# NYE AKER

AVSLUTNING MEDVIRKNING FUNKSJONSPROSJEKT  
N - VESTIBYLE, FELLESOMRÅDER, DRIFT- OG VAKTSENTRAL

### Medvirkningspulje 1, Gruppe N Vestibyle, fellesområder, drift- og vaktsentral

AMF-N04 - Driftsentral planutsnitt U1

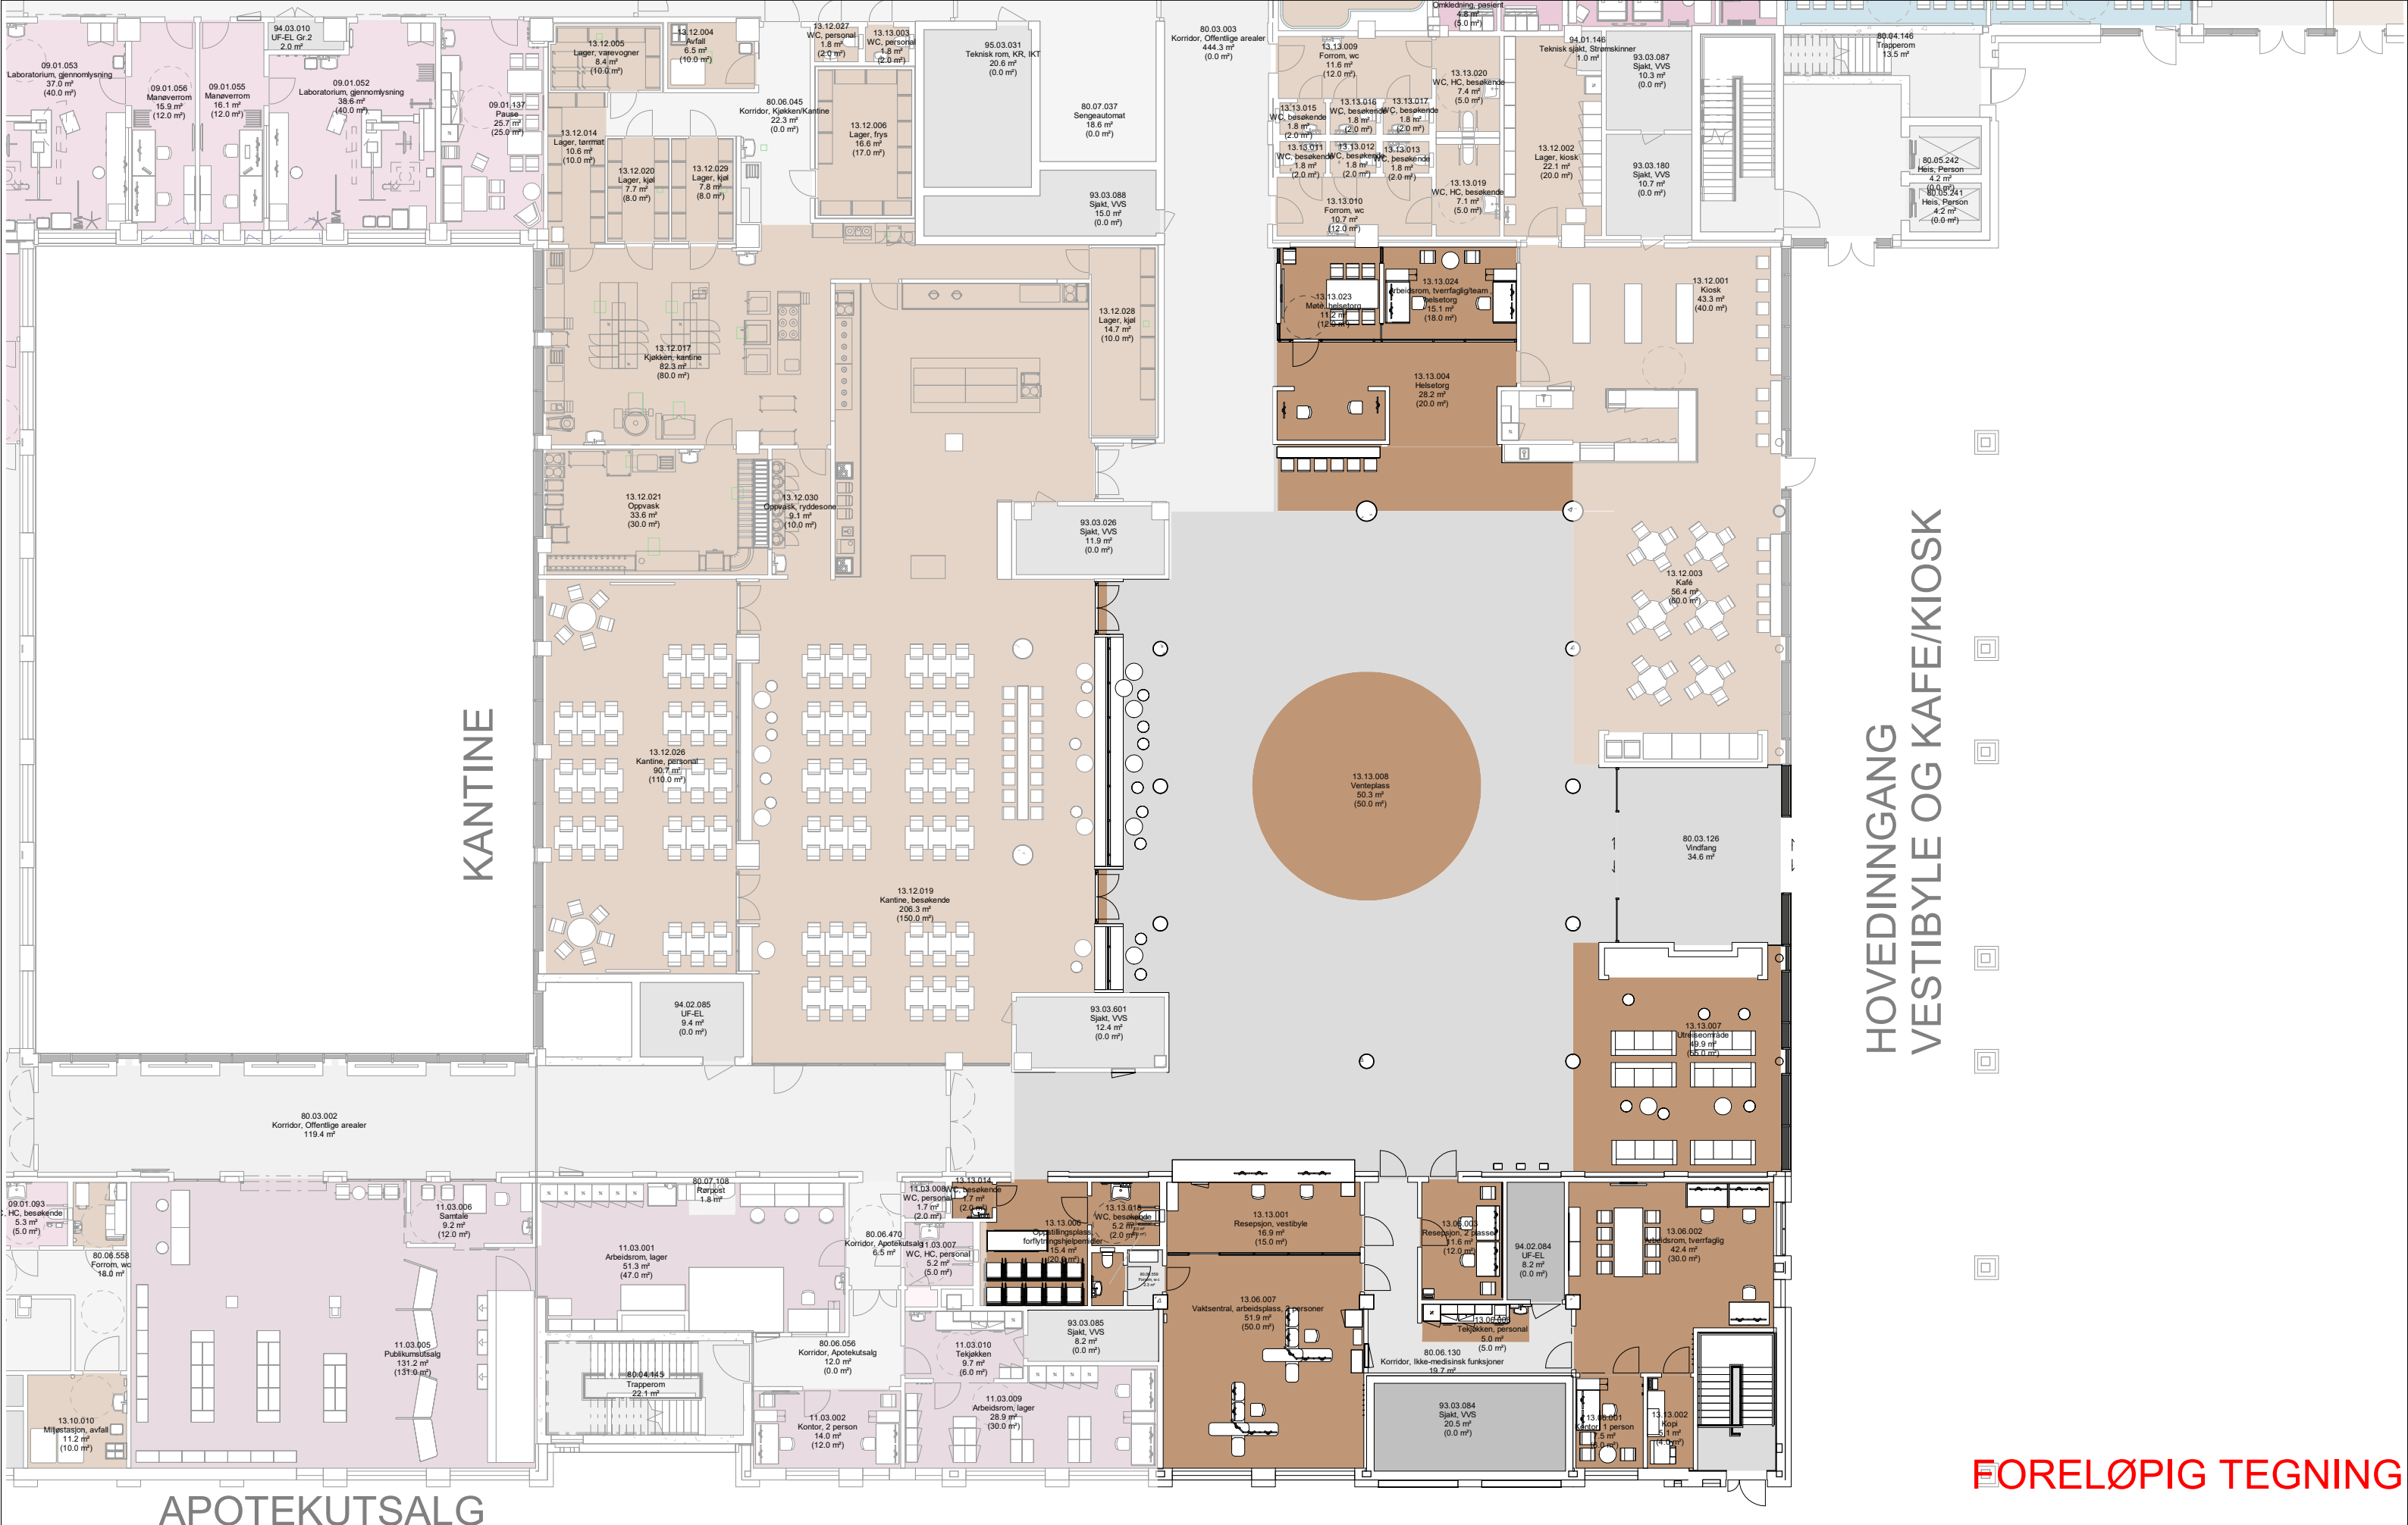
kontorstoler er beskrevet til 24-timers bruk iht. tilbakemelding fra fagkoordinator OUS.
6	13.06.010 Lager elektro Lagt inn arbeidsbenk rustfri 620x1600 mm og sykeromskanal med trykkluft.
7	13.06.018 Vaskerom Lagt til: en til arbeidsbenk rustfri 620x2000 mm, en rustfri benk med kum på 620x1600 mm, og servant med servantgarnityr.
8	13.06.020 Lager, VVS Lagt inn arbeidsbenk rustfri 620x1600 mm og sykeromskanal med trykkluft.
9	13.13.001 Resepsjon, vestibyle Lagt inn låsbart underskap til id-kort og slettet to arbeidsbord. Kontorstolene er beskrevet til 24-timers bruk iht. tilbakemelding fra fagkoordinator OUS.
10	13.13.024 Arbeidsrom, tverrfaglig/team, helsetorg Fjernet lite samtalebord og lagt til en arbeidsplass (nå tre stk) iht ønske fra OUS.
11	Rom 13.06.027 Resepsjon 1 plass har utgått fra dRofus og arealet er lagt til rom 13.06.003 som har blitt endret fra Resepsjon 1 plass til Resepsjon 2 plasser.

12	Rom 13.06.018 har endret romnavn fra Lager urent til Vaskerom.
